<b>Vorlage</b> Federführende Dienststelle: FB 61 - Fachbereich Stadtentwicklung, -planung und Mobilitätsinfrastruktur Beteiligte Dienststelle/n: FB 60 - Vertrags-, Vergabe- und Fördermittelmanagement	<b>Vorlage-Nr:</b> FB 61/0273/WP18 <b>Status:</b> öffentlich <b>Datum:</b> 15.11.2021 <b>Verfasser/in:</b> Dez. III / FB 61/500															
<b>Theaterplatz i. R. Innenstadtkonzept 2022;          hier: Ergebnisse des Planungswettbewerbs</b>																
<b>Ziele:</b>																
<b>Beratungsfolge:</b>

# Ergebnisse Planungswettbewerb Umgestaltung Theaterplatz

mit Kapuzinergraben und Theaterstraße bis Borngasse

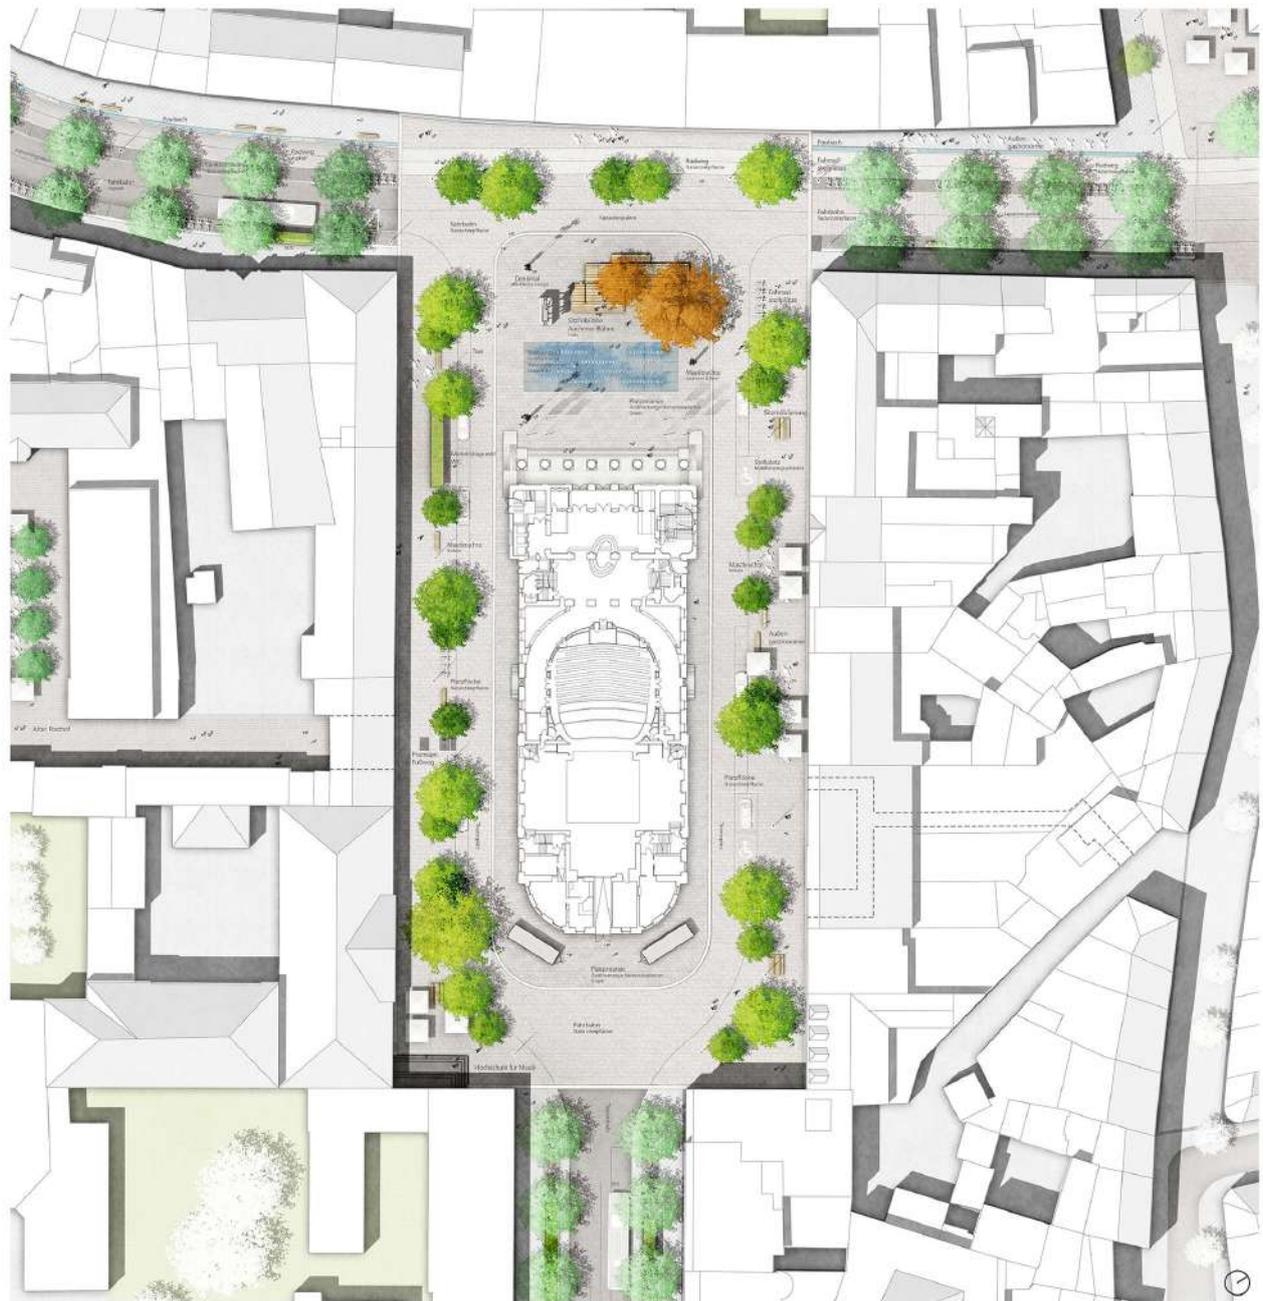
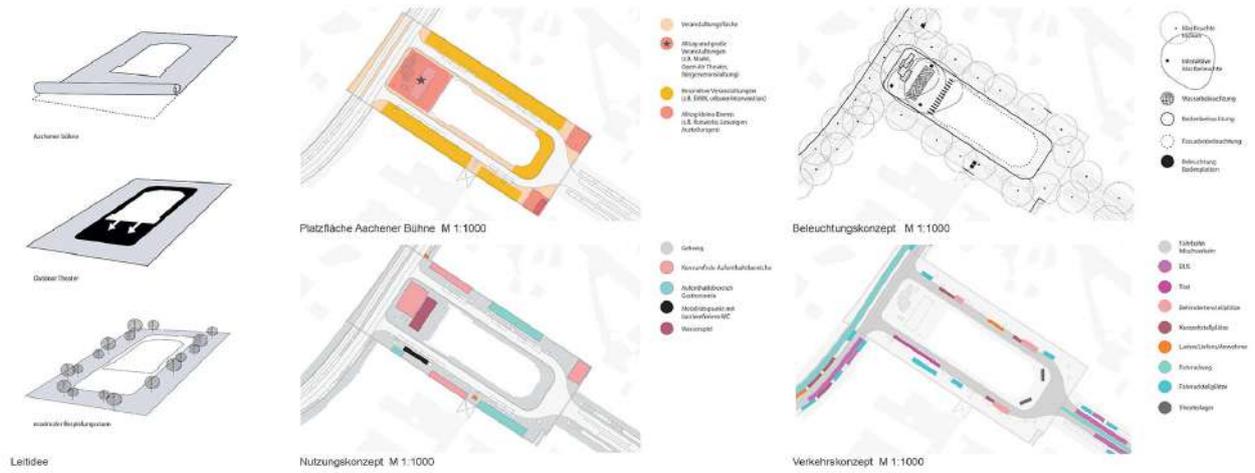
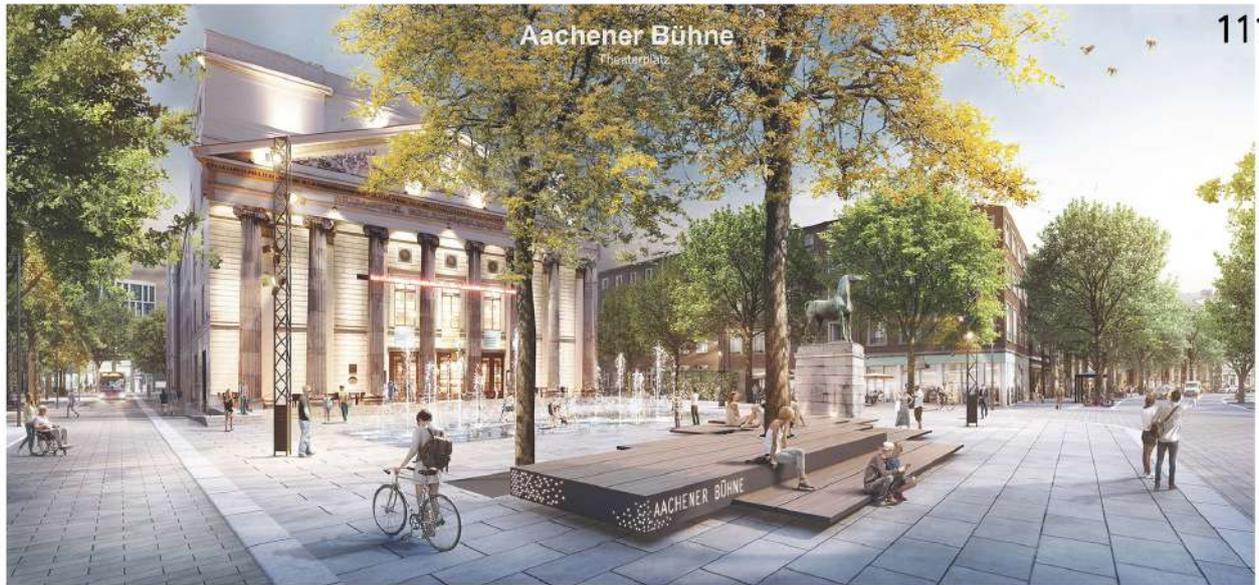
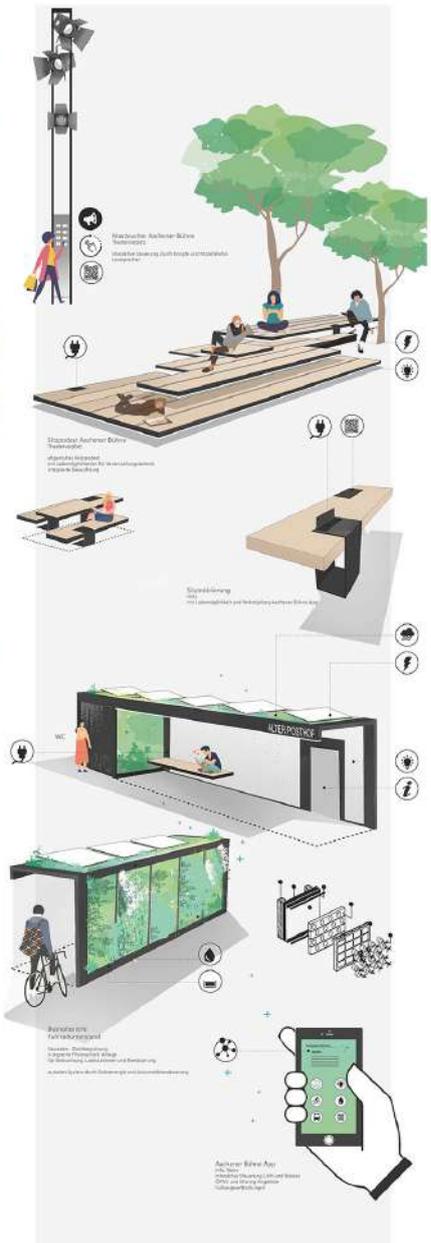
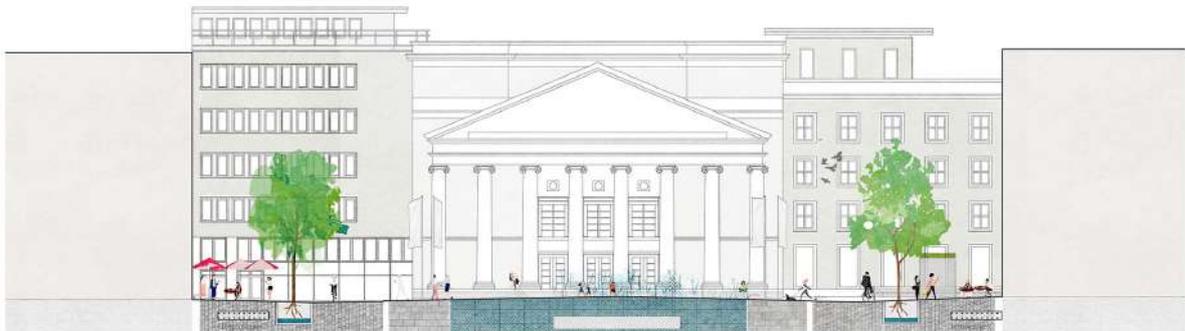
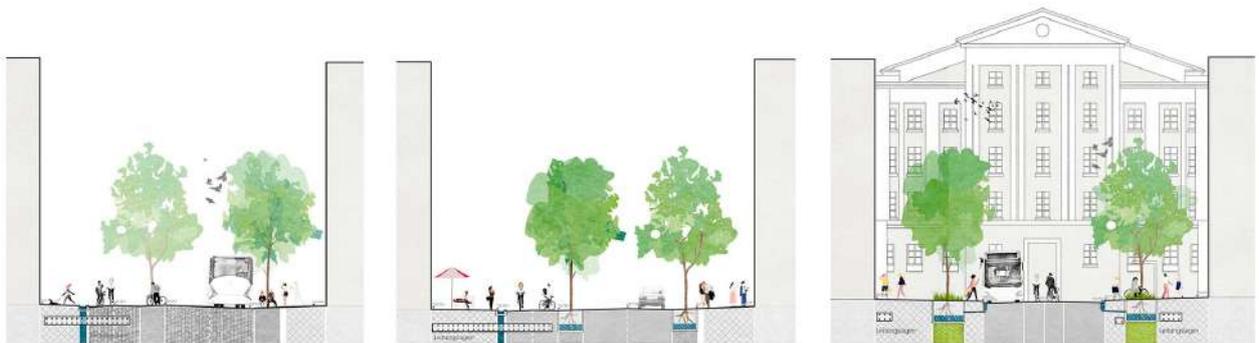
Positiv ist zudem zu vermerken, dass der Umgang mit dem Regenwasser mit Filterschichten für die Reinigung der Nutzung für die Baumbewässerung in Rigolen und die Speicherung des überschüssigen Wassers in Zisternen durchgeplant ist. Der Löschwassertank wird unter den Wasserspielflächen angeordnet. Die Lage der Versorgungsleitungen wird umfänglich berücksichtigt.

Der Theaterplatz scheint sich selbstverständlich und unaufgeregt in den Stadtraum einzufügen. Den vielfältigen Nutzungsanforderungen wird dabei mit einem hohen Maß an Flexibilität begegnet. Die freie Baumsetzung ermöglicht es darüber hinaus auf komplexe und wechselnde Anforderungen und Rahmenbedingungen zu reagieren. Von der Denkmalpflege wird die Idee der barrierefreien Erschließung des Theaterhauses durch Rampen besonders positiv hervorgehoben. Dennoch sind die seitlichen Rampenanlagen zu schmal geplant und bedürfen einer Anpassung. Auch die digitalen Angebote, vor allem die interaktive Lichtsteuerung, wecken die Neugierde der Jury.

Die Arbeit bietet einen eigenständigen Zweirichtungs-Radweg im Kapuzinergraben an, der sich jedoch auf die Gehwegbreite auswirkt. Zusammen mit der Offenlegung des Paubaches entsteht zudem eine Barrierewirkung für den Fußverkehr. Zudem wäre die Zweirichtungsführung nur dann sinnvoll, wenn sie auch außerhalb des Wettbewerbsgebietes umsetzbar wäre (hier dürfte es bei der Führung an Knotenpunkten jedoch zahlreiche Herausforderungen in der Detailplanung geben). Für die Entscheidung zur Radverkehrsführung ist eine übergeordnete Planung erforderlich. Die Anforderungen des öffentlichen Verkehrs sind gut berücksichtigt. Die Arbeit bietet ausreichend Flächen und viel Flexibilität für die vielfältigen Mobilitätsangebote und Anforderungen (Leihsysteme, Taxi, Laden usw.).
